HENVENDELSER MODTAGET I HØRINGSPERIODEN

FORSLAG TIL LOKALPLAN JERNBANEBYEN

Offentlig høringsperiode fra den 30. august til den 1. november 2024.

Dato: 18-09-2024

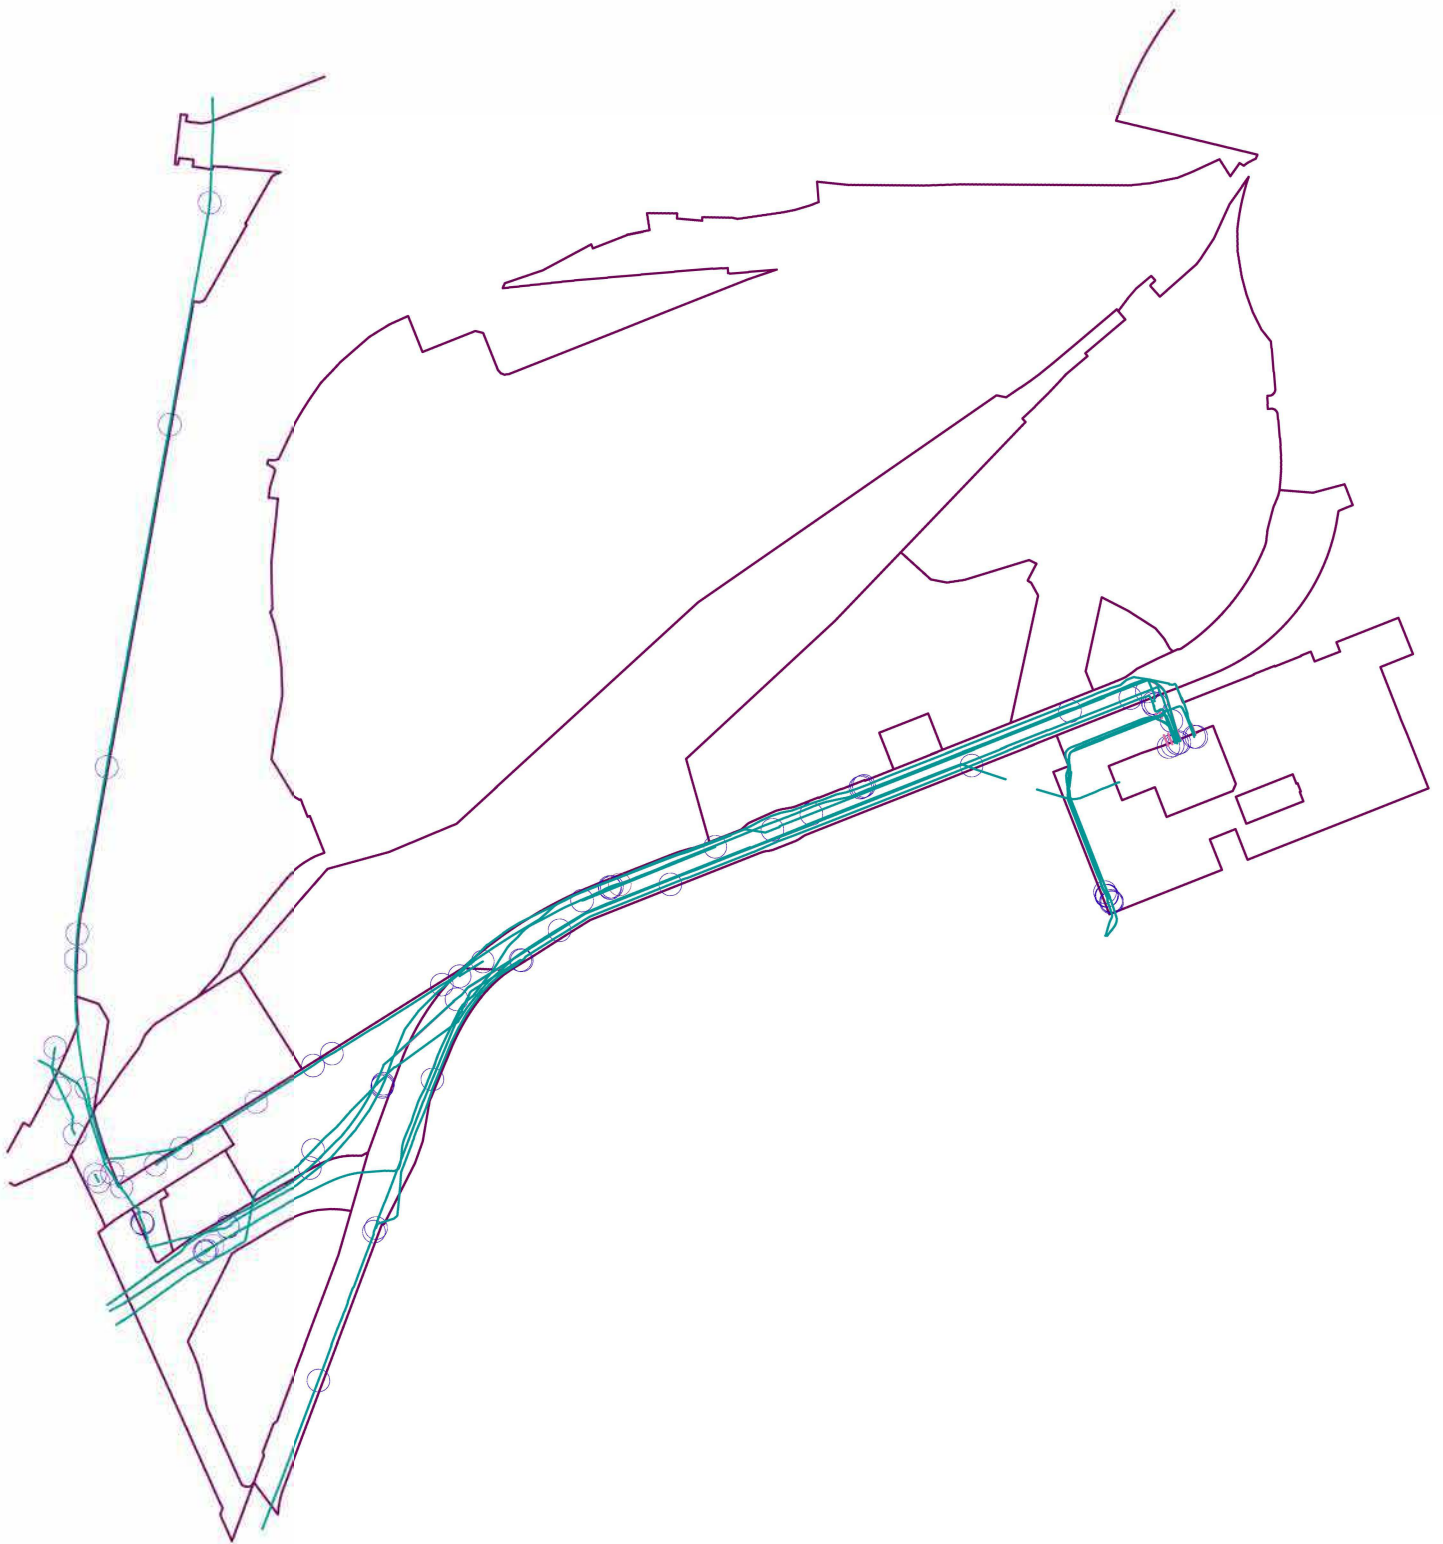
I nedenstående og vedhæftede kortudsnit fremgår Eltransmissions elanlæg. Vedhæftet findes ligeledes en DWG-fil over området, denne kan bruges i den evt. videre planlægning.

Da lokalplanen giver mulighed for at benytte hele byggefeltet til placering af ny beboelse, vil Eltransmission derfor gøre opmærksom på forsigtighedsprincippet for magnetfelter. Jf. ovenstående afsnit.

Stoppesteder i lokalplanområde og ved tilstødende veje:

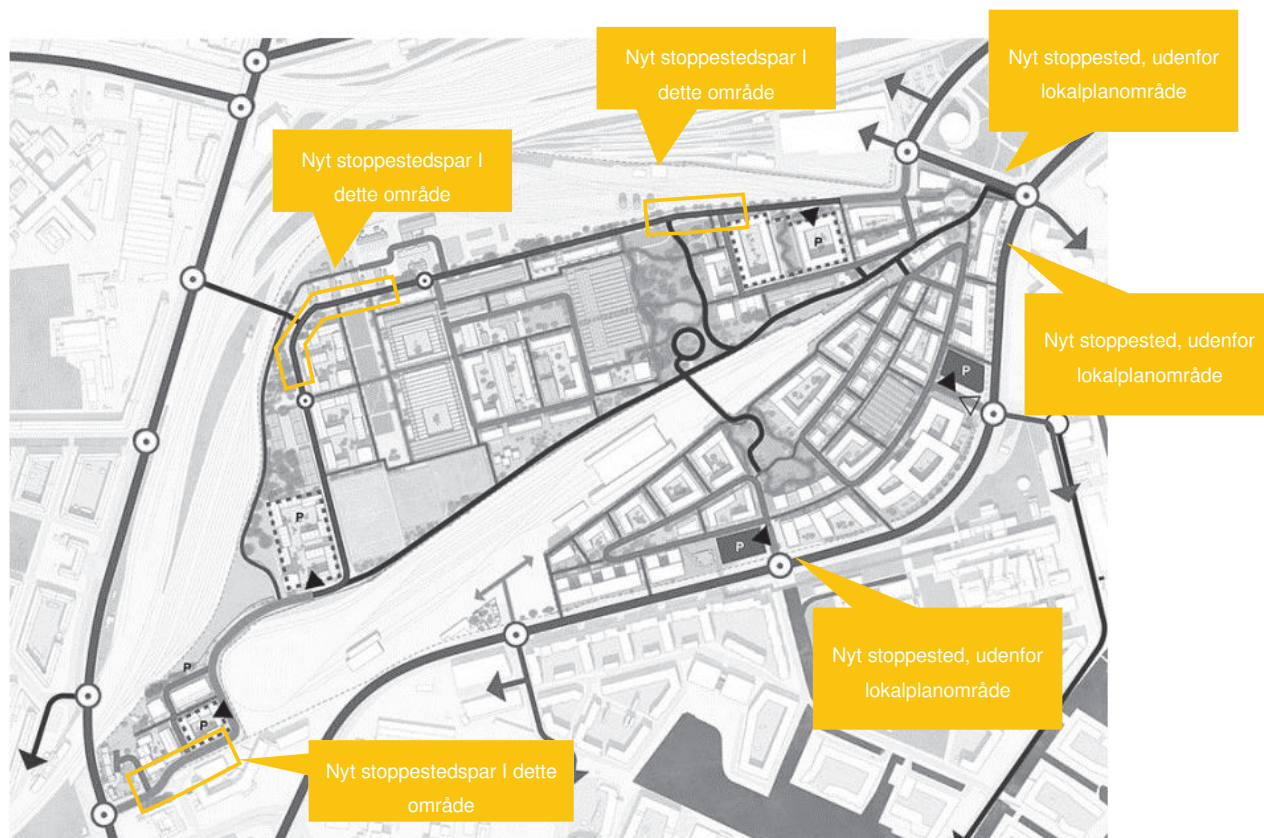
Movia anbefaler derfor at eksisterende stoppesteder fremgår af lokalplanens redegørelse og indgår i udpegningen af lokalplanområdets stinet.

For at lette adgangen og få den fulde udnyttelse af den kommende buslinje, er det vigtigt at fodgængerforbindelserne i lokalplanområdet er godt integreret med de kommende stoppesteder. Af nedenstående illustration fremgår Movias forslag til placeringer af stoppesteder i lokalplanens område:

- Forbindelsen til metrostation Havneholmen er afhængig af at stoppested 1319 forbliver på sin nuværende placering og giver en god og direkte adgang mellem bus og metro.
- På udbygningsaftalens tegningsbilag 3.1e bør der indgå et stoppested på sydlig side af Otto Busses Vej ved Vasbygade
- Der bør i alt være 3 stoppestedspar i lokalplanområdet: et ved den kommende skole, et på Otto Busses Vej ved vedligeholdelsescenteret og et der kan give adgang til med en stiforbindelse til Sydhavnen St.
- Stoppestedet Frederiks Brygge bør flyttes mod vest til kommende ny stiforbindelse og bro.

3.500m² på byggefeltet nord for mobilitetshuset - jf. §3, stk. 11

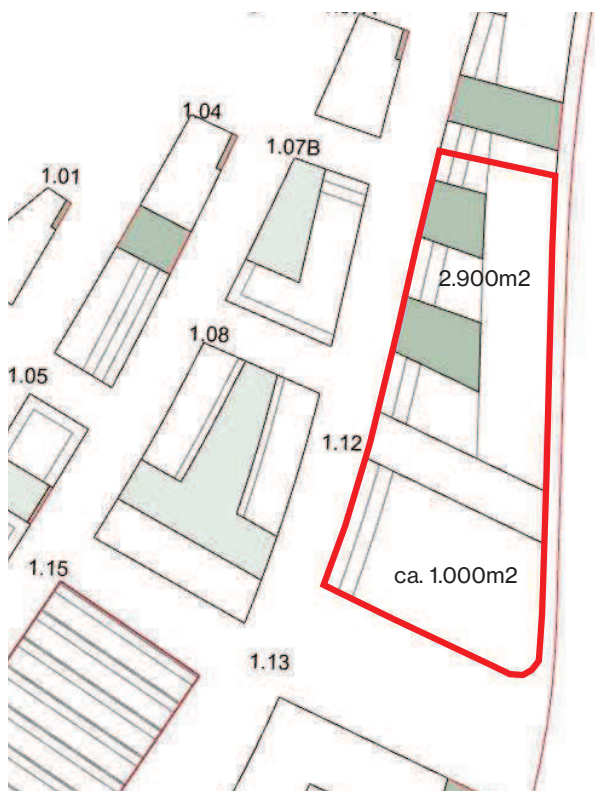
Markeringen dækker ca. 3.700m², så der er rum til at trække lidt areal fra, der kan blive nødvendigt til at servicere erhvervsarealet oven over (fx indgange, nødudgange, kerner, rør, teknik mm.)

Nuværende markering i LP

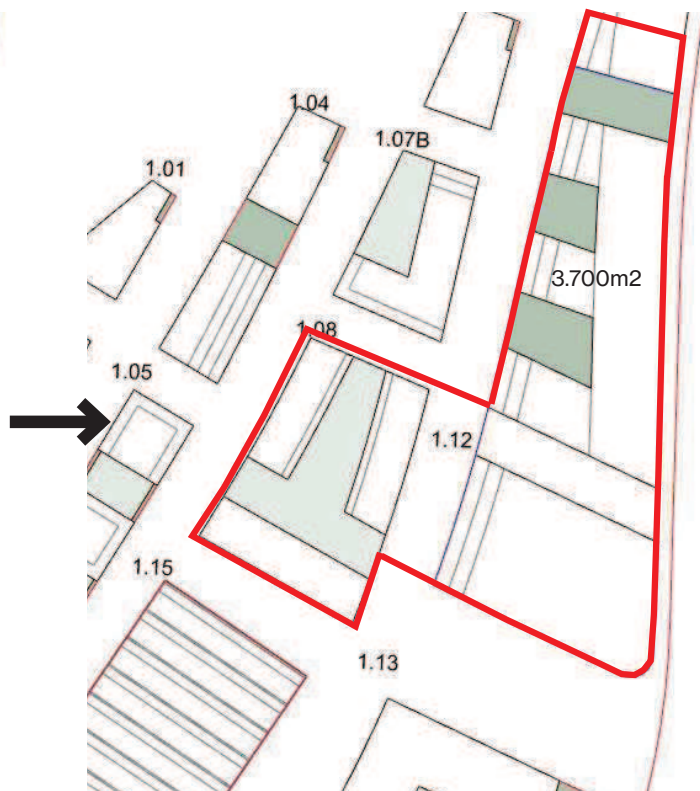
Der er ikke plads til supermarked på 3.500m²

§3, tegning 2a - anvendelse i Vognværkstedet

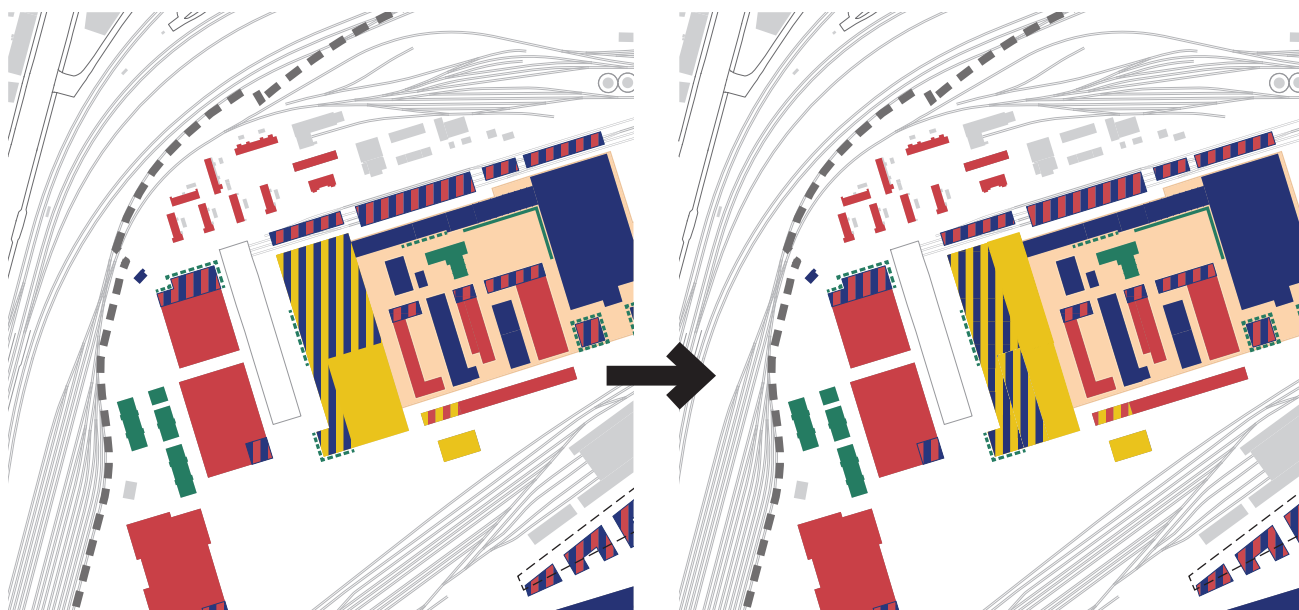
Muligheden for serviceerhverv i stueetagen af Vognværkstedet skal centreres mod Skydebroparken som anvist i tegningen.

Nedenfor ses en diagrammatisk optegning af ønske til tilføjelse af ekstra facader med krav om facadegrønt i delområde 3.

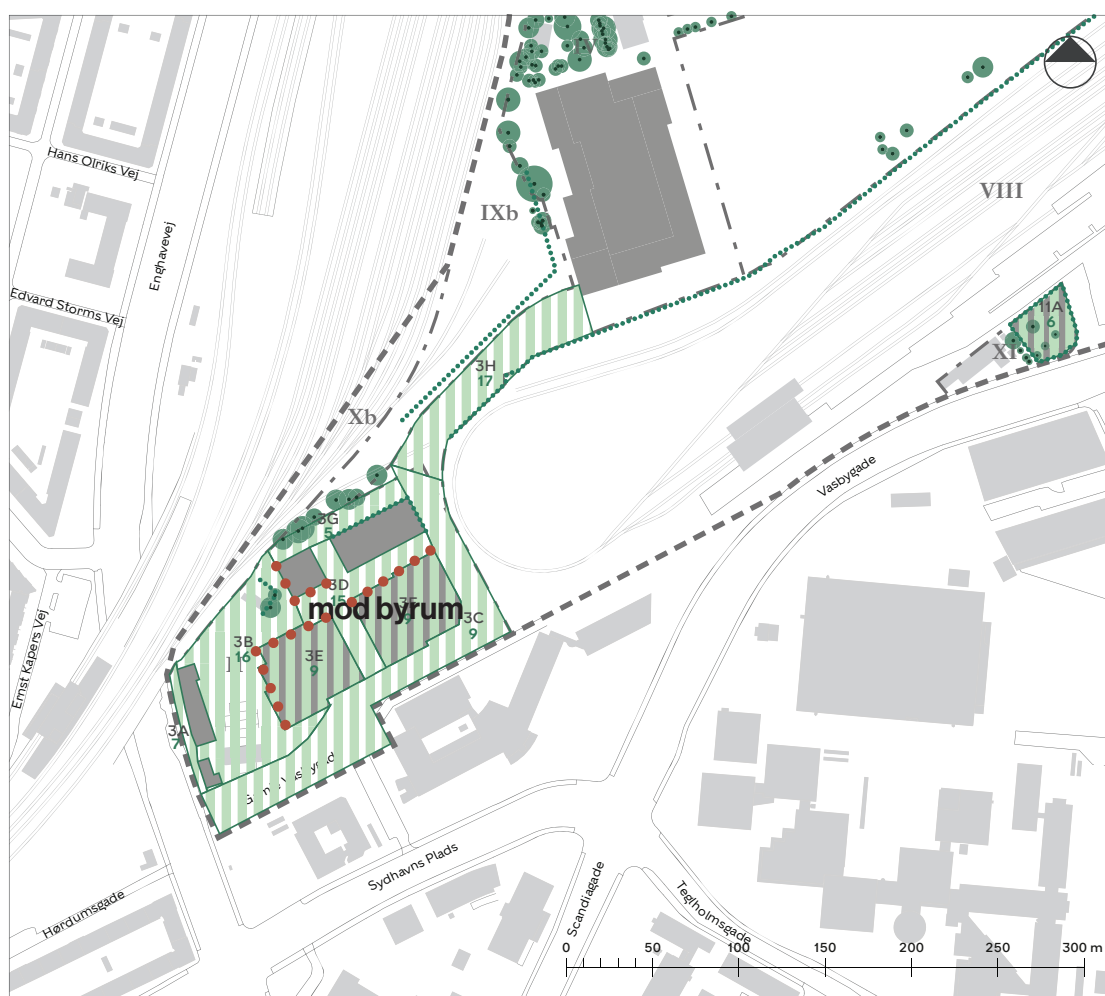
Delområde 3 er der forslag om en forøgelse på 46% ekstra facadegrønt.

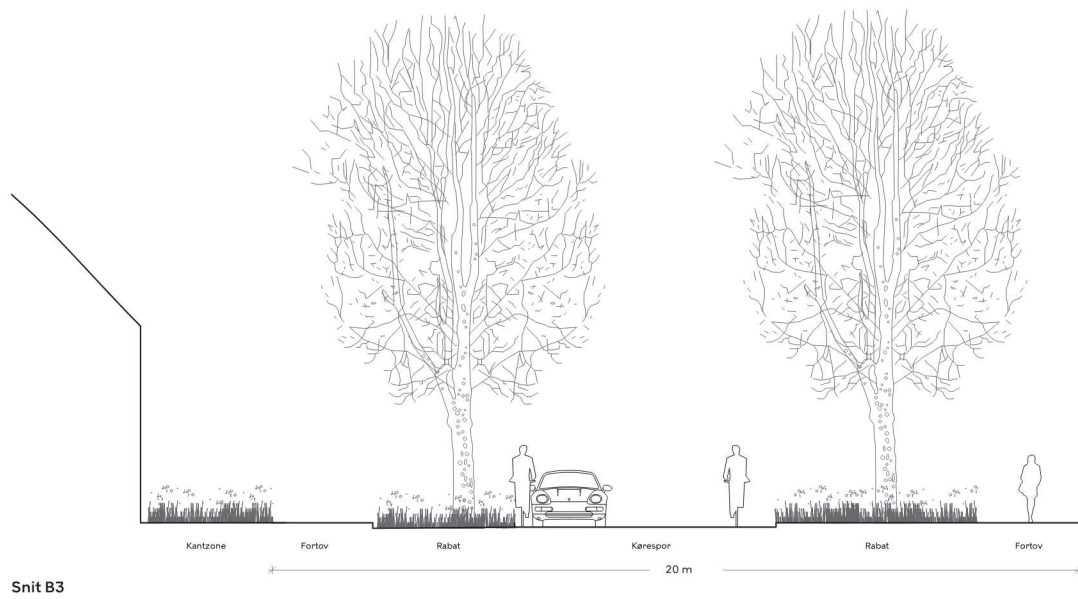
Der er lagt op til at Otto busses vej skal være uden cykelstier på størstedelen af strækningen som illustreret ved snit B1, B2 og B3, hvilket virker meget utrygt, når man må forvente at der

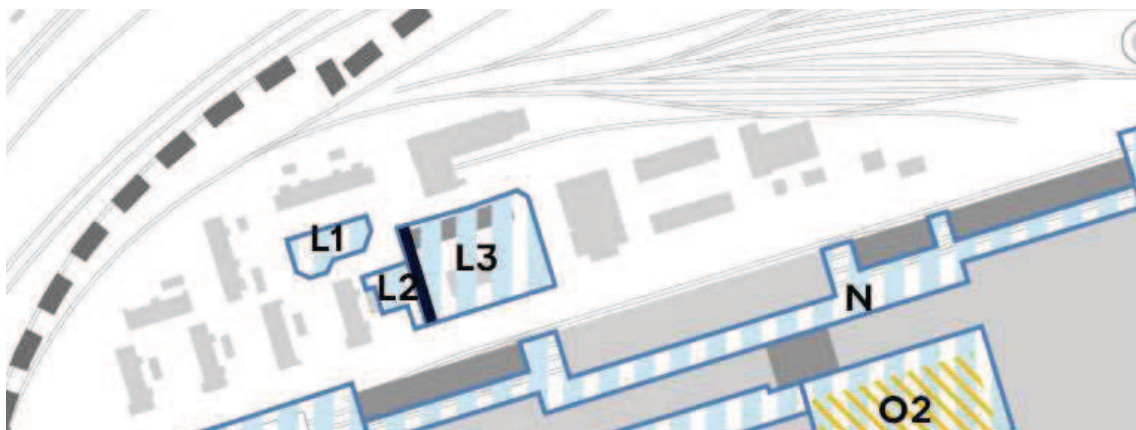
Derudover mener jeg at der med reguleringen af byrum L3 er tale om en helt unødvendig ekspropriation, da der er tale om private lukkede haver, tilhørende boligerne 10,10A,12 og 12A, og det virker noget tilfældigt at disse boligers haver er blevet inddraget til byrum, når de resterende 30 private haver i den gule by ikke bliver inddraget?
